Mission régionale d'autorité environnementale

**Avis délibéré sur le projet éolien Les Deux Noues
à Faux-Fresnay (51) et Salon (10)
porté par la Société Les Deux Noues**

n°MRAe 2021APGE31

Nom du pétitionnaire	Parc éolien Les Deux Noues
Communes	Faux-Fresnay et Salon
Départements	Marne (51) et Aube (10)
Objet de la demande	Construction et exploitation d'un parc éolien de 3 éoliennes
Date de saisine de l'Autorité environnementale	05/03/21

Figure 2: Le projet "Les Deux Noues" parmi les projets et parcs voisins proches

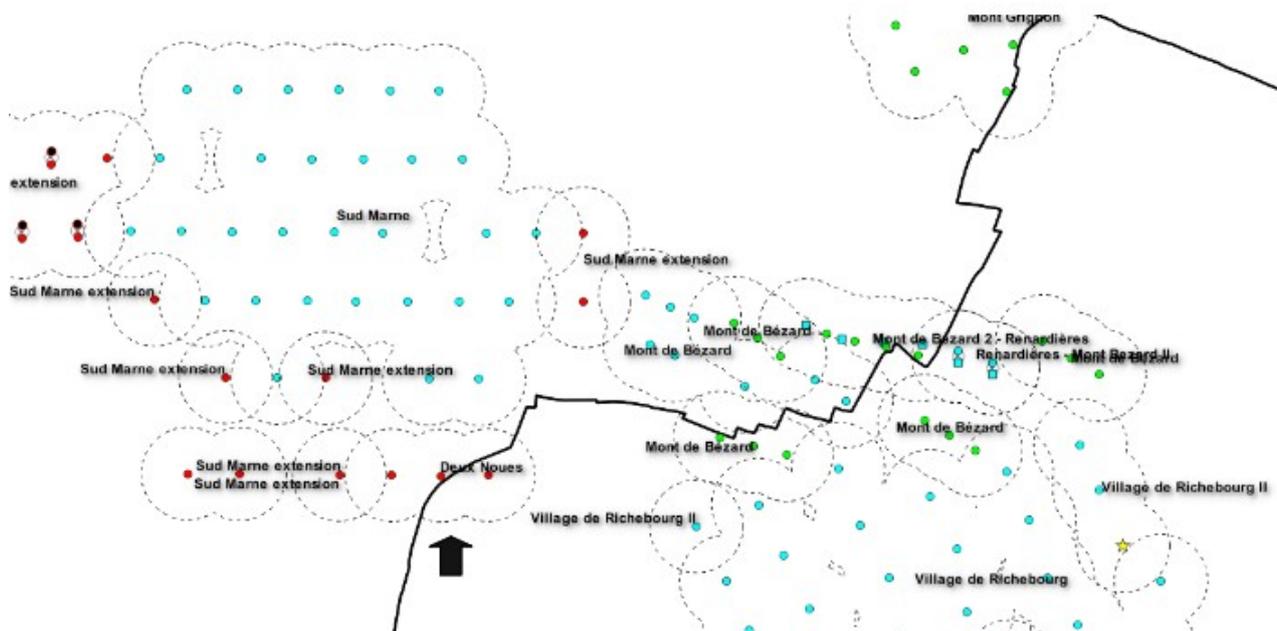
L'Ae regrette que le pétitionnaire n'ait pas étudié la possibilité d'un raccordement partagé avec le projet voisin « Extension Sud Marne » ou tout du moins de réfléchir à cette possibilité en fin de réduire la consommation d'espaces agricoles ou naturels.

Figure 4: Carte localisant le projet vis-à-vis du couloir migratoire

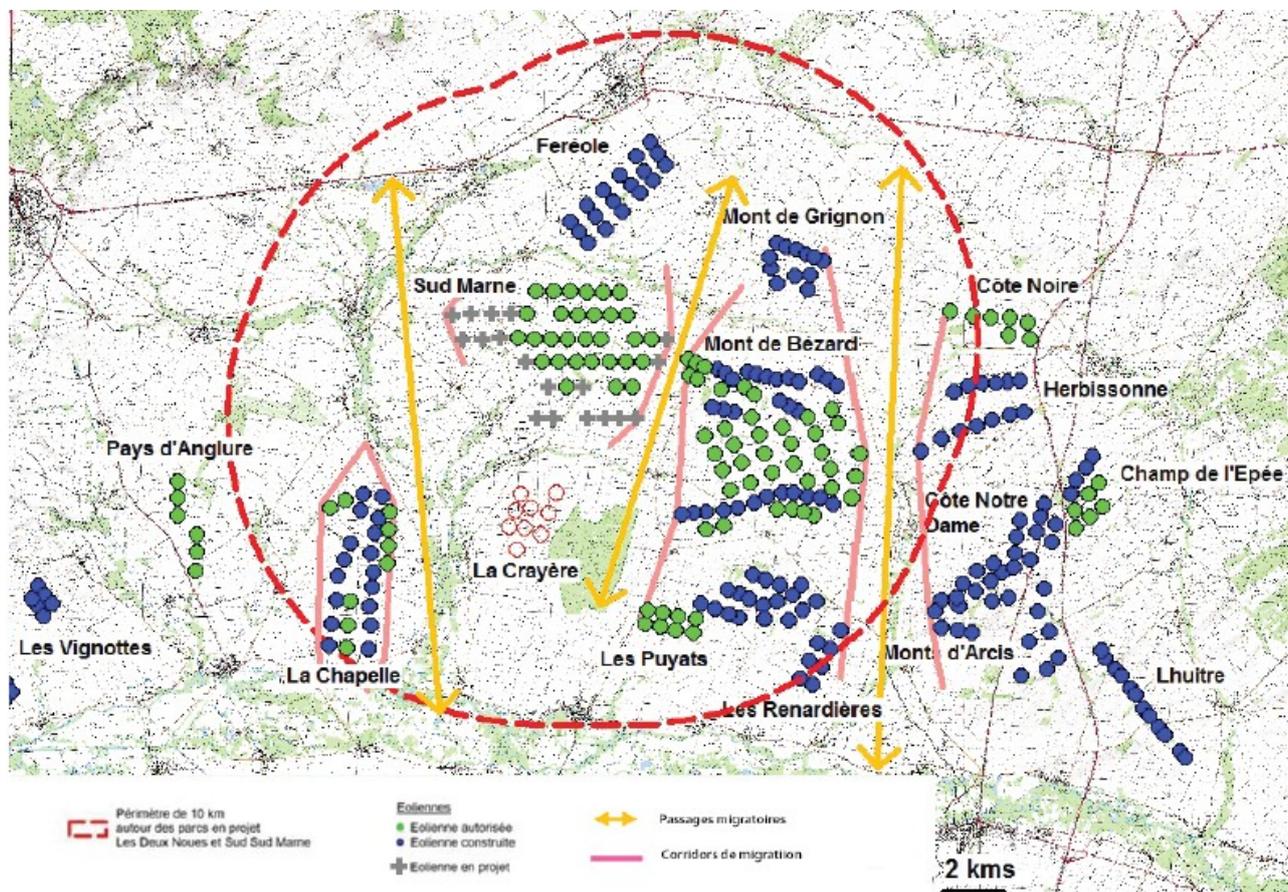
Enfin, l'Ae ne peut que regretter fortement la présence de l'éolienne N3 dans un corridor de migration, lui-même situé à proximité immédiate d'un couloir de migration secondaire connu et avéré.

L'Ae recommande au pétitionnaire d'approfondir l'étude de l'impact de l'éolienne N3 projetée dans un couloir de migration en démontrant que le lieu d'implantation choisi n'aura d'impact ni sur ce couloir de migration ni sur la mortalité des oiseaux. À défaut, l'Ae recommande le retrait de cette éolienne, sans quoi l'autorisation complète de ce projet ne semble pas opportune.
